Приложение 3
к Акту обследования объекта
социальной, инженерной
и транспортной инфраструктуры
к паспорту доступности объекта
социальной, инженерной
и транспортной инфраструктуры
от "16" ноября 2023 г. № _____

3. Пути (путей) движения внутри здания(в том числе путей эвакуации)
МБУ дополнительного образования спортивная школа «Искра»

Пермский край, г Пермь, ул Красноуральская, д 37 А
(наименование объекта, адрес)

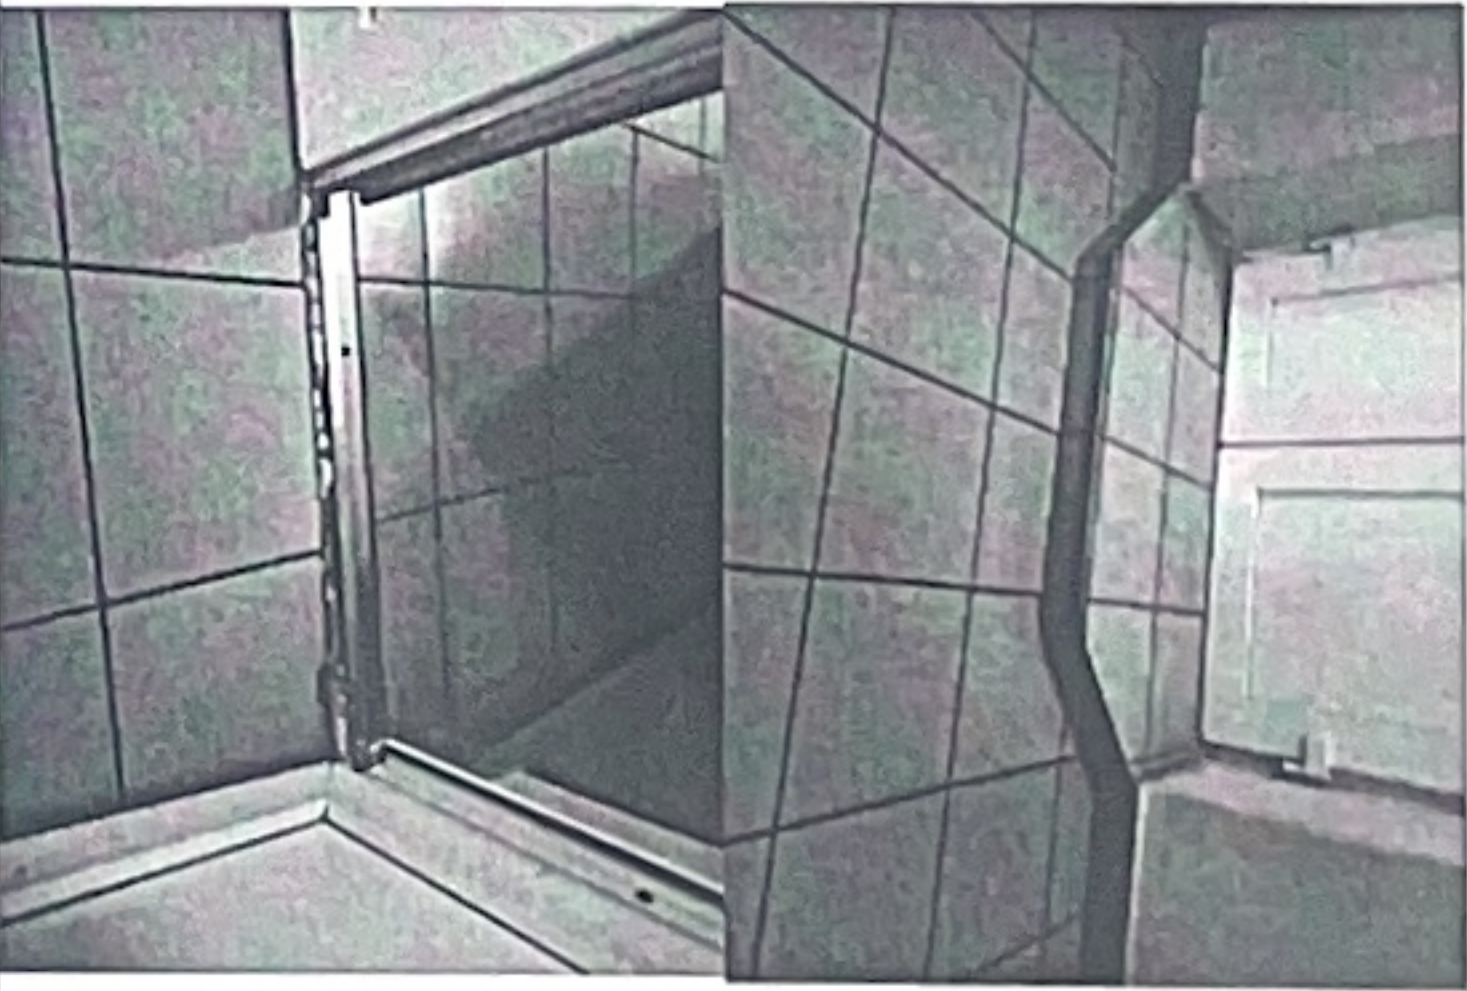
3.2.2	Проступи ступеней	горизонтальные шириной 0,3 м (допускается от 0,28 до 0,35 м). Высота ступеней - 0,15 м (допускается от 0,13 до 0,17 м).	п. 6.2.8 СП 59.13330.2020	Есть		Проступи ступеней 0,3м. Высота ступеней 0,06-0,13-0,16м.	Соответствует нормативу Не соответствует нормативу	С, О

3.2.3	В пределах одного марша лестницы	ступени, различающиеся по высоте и ширине, не допускаются. Применение ступеней, из прозрачных и полированных материалов, не допускается.	п. 6.2.8 СП 59.13330.2020	Есть		В пределах одного марша лестницы ступени различаются по высоте подъема	Не соответствует нормативу	С, О

3.2.4	Проступи краевых ступеней лестничных маршей	нанесены одна или несколько полос, контрастных с поверхностью ступени, как правило, желтого цвета, общей шириной 0,08 - 0,1 м. Расстояние между краем контрастной полосы и краем проступи ступени не более 0,04 м	п. 6.2.8 СП 59.13330.2020	Есть		Полоса контрастного цвета нанесена на первой и последней ступени лестничного марша, не является противоскользящей	Соответствует нормативу	С, О

3.2.5	Ограждения с поручнями	Вдоль обеих сторон открытых лестниц на высоте 0,9 м (+/- 0,03 м)	п. 6.2.11 СП 59.13330.2020	Есть		Ограждения поручнями с одной стороны лестничного марша на высоте 1,0 - 1,16 м.	Не соответствует нормативу	О, С

3.2	Лестница (внутри здания)	- Обеспечить наличие на боковых краях ступеней, не примыкающих к стене, бортики; - довести высоту ступеней до нормативных требований технически невозможно; - оборудовать поручни лестниц на высоте 0,9 м (+/- 0,03 м); - оборудовать рельефные обозначения этажей на боковой, внешней по отношению к маршу, поверхности поручней общественных зданий. - нанести одну или несколько противоскользящих полос, контрастных с поверхностью ступени, как правило, желтого цвета, общей шириной 0,08 - 0,1 м. Расстояние между краем контрастной полосы и краем проступи ступени не более 0,04 м; - у двери, выходящей на лестничную площадку обеспечить контраст в сочетании цветов оборудования: дверь-ручка двери; - довести высоту порогов до нормативного значения не более 0,014 м. - обеспечить наличие контрастной маркировки на прозрачных полотнох дверей на двух уровнях: 1,3 – 1,4 м., если нижний край прозрачной поверхности расположен на высоте не менее 0,85 м от уровня пола. Контрастную маркировку допускается заменять декоративными рисунками или фирменными знаками и т.п. той же яркости; -обеспечить ширину двери 0,9 м, если дверные проемы находятся в несущих конструкциях, допускается уменьшать ширину дверного проема в свету до 0,8 м;			Текущий ремонт Организационные мероприятия

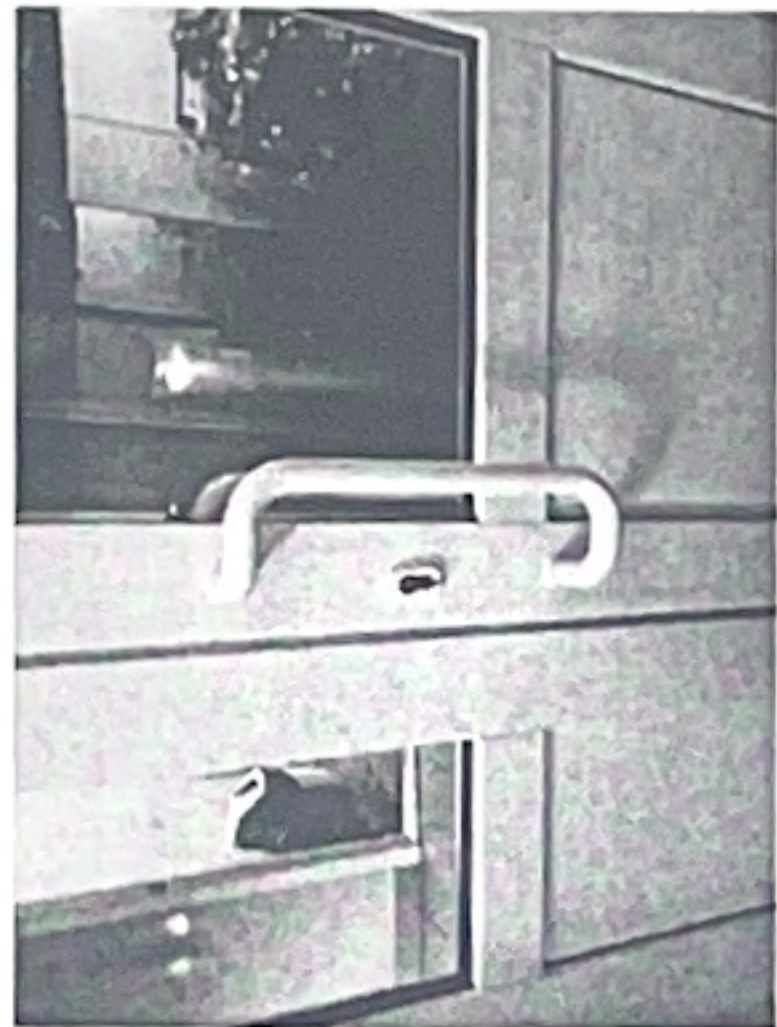
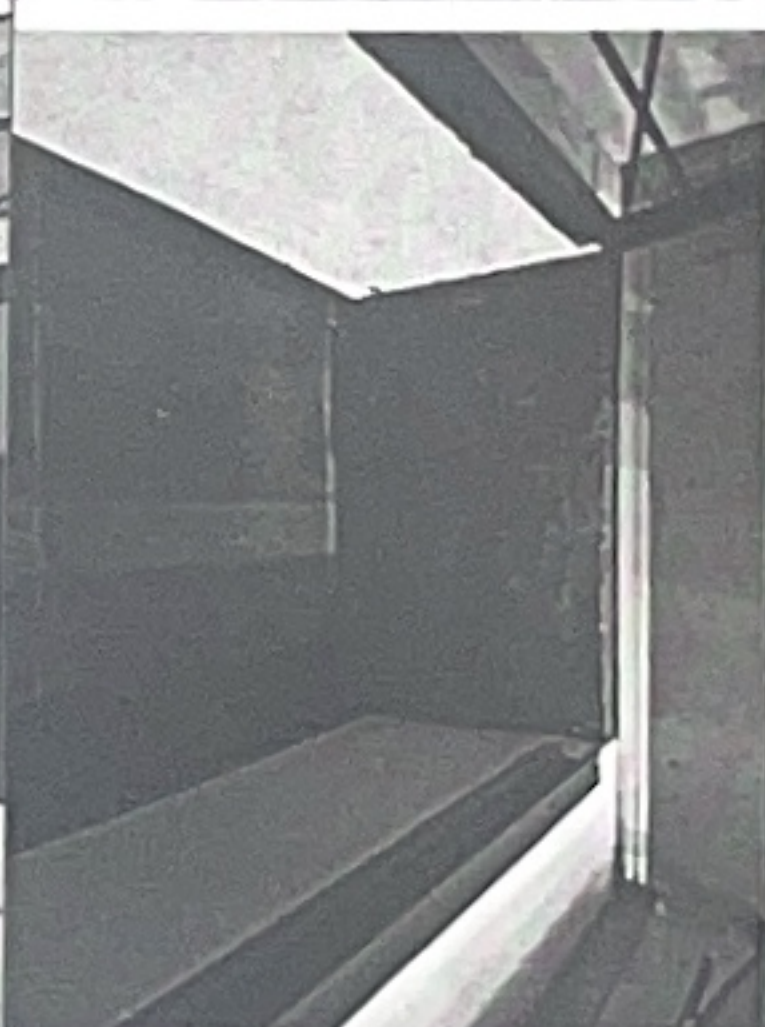
3.2.7	Завершающие горизонтальные части поручня	- длиннее марша лестницы на 0,3 м (+/- 0,03 м); - имеют не травмирующее завершение. В стесненных условиях допускается выполнять завершающие части поручней под углом 90о во внешнюю сторону.	п. 6.2.11, п. 5.1.13 СП 59.13330.2020	Есть		Завершающие горизонтальные части поручня имеются	Соответствует нормативу	О, С

3.2.8	Диаметр поручня	округлого сечения диаметром от 0,04 до 0,05 м (для детей - 0,03 м).	п. 6.2.12 СП 59.13330.2020	Есть		Диаметр поручня округлого сечения диаметром 0,05 м	Соответствует нормативу	О, С

3.2.9	Рельефные обозначения этажей.	на боковой, внешней по отношению к маршу, поверхности поручней общественных зданий	п. 6.2.12 СП 59.13330.2020	Нет		Рельефные обозначения этажей отсутствуют	Не соответствует нормативу	С

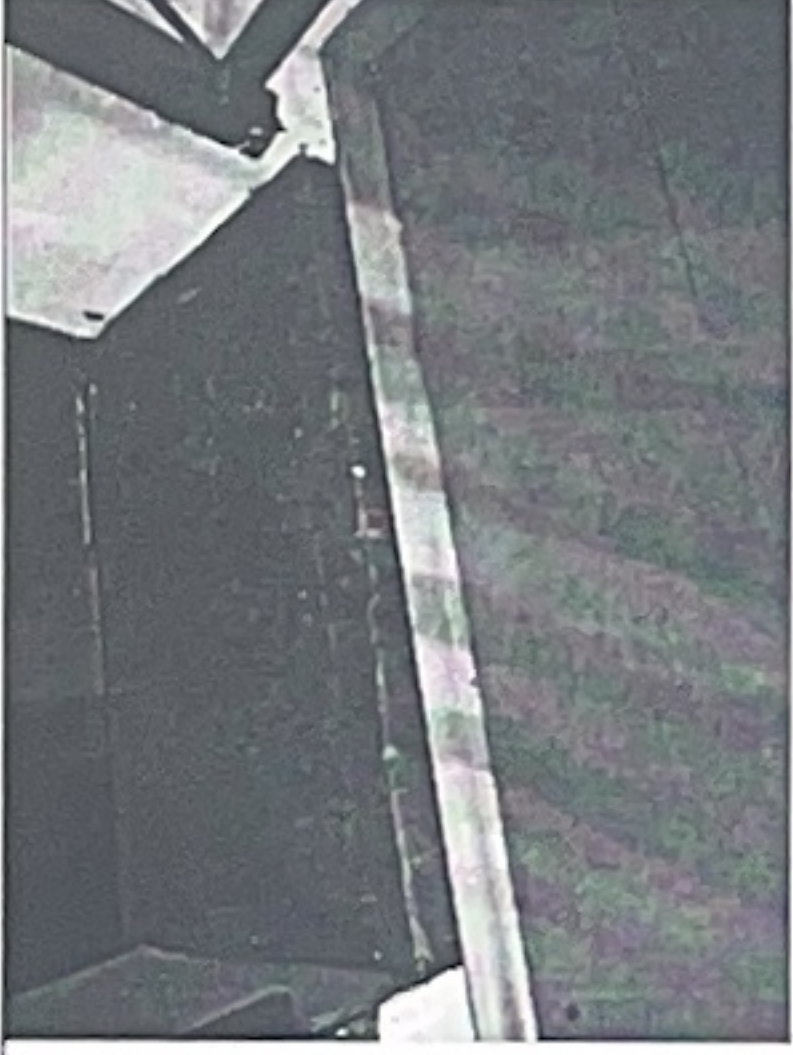
- на двух уровнях: 0,9 - 1,0 м и 1,3 - 1,4 м. - контрастную маркировку допускается заменять декоративными рисунками или фирменными знаками, узорами и т.п. той же яркости. - Маркировка остекленной поверхности дверного полотна не предусматривается, если -нижний край прозрачной поверхности расположен на высоте не менее 0,85 м от уровня пола.						
3.5.3	Наличие контрастной маркировки на прозрачных полотнах дверей	п. 6.1.6 СП 59.13330.2020	Нет		Контрастная маркировка на прозрачных полотнах дверей отсутствует	Не соответствует нормативу	С

3.5.4	Контраст цвета. Ручка двери	Имеет форму: рычажную, С- и П-образных ручек, позволяющую управлять ею одной рукой и не требующую приложения слишком больших усилий или значительных поворотов руки в запястье. Контраст в сочетании цветов оборудования: дверь - стена, ручка; санитарный прибор - пол, стена; стена - выключатели, средства визуальной информации и т.п.	п. 6.4.1; 6.4.3 СП 59.13330.2020	Есть		Дверная ручка имеет П-образную форму. Контраст в сочетании цветов дверь-ручка двери отсутствует	Соответствует нормативу Не соответствует нормативу	К, О, С
Дверь на второй этаж

3.5.5	Ширина дверных и открытых проемов в стене	- 0,9 м, если дверные проемы находятся в несущих конструкциях, допускается уменьшать ширину дверного проема в свету до 0,8 м; - порог не более 0,014 м	п.6.1.5, п.6.2.4 СП 59.13330.2020	Есть		Ширина двери одной створки 0,64м, вторая створка 0,45м.	Не соответствует нормативу	К

3.5.6	Высота дверного порога	не более 0,014 м	п. 6.2.4 СП 59.13330.2020	Есть		Высота дверного порога 0,01 м. С другой стороны двери имеется одиночная ступень высотой 0,085 м., глубина 0,33-0,56 м., ширина 1,28 м.	Соответствует нормативу	К, О, С
3.5.7	Наличие контрастной маркировки на прозрачных полотнах дверей	- на двух уровнях: 0,9 - 1,0 м и 1,3 - 1,4 м. - контрастную маркировку допускается заменять декоративными рисунками или фирменными знаками, узорами и т.п. той же яркости. - Маркировка остекленной поверхности дверного полотна не предусматривается, если - нижний край прозрачной поверхности расположен на высоте не менее 0,85 м от уровня пола.	п. 6.1.6 СП 59.13330.2020	Есть		Контрастная маркировка на прозрачных полотнах дверей отсутствует	Не соответствует нормативу	С

- у двери на втором этаже обеспечить ширину двери 0,9 м, если дверные проемы находятся в несущих конструкциях, допускается уменьшать ширину дверного проема в свету до 0,8 м; - устранить препятствие в виде порога перед входной дверью; - обеспечить контраст в сочетании цветов оборудования: дверь-ручка двери; на прозрачное полотно двери нанести контрастную маркировку на одном уровне: 1,3 - 1,4 м., если нижний край прозрачной поверхности расположен на высоте не менее 0,85 м от уровня пола.
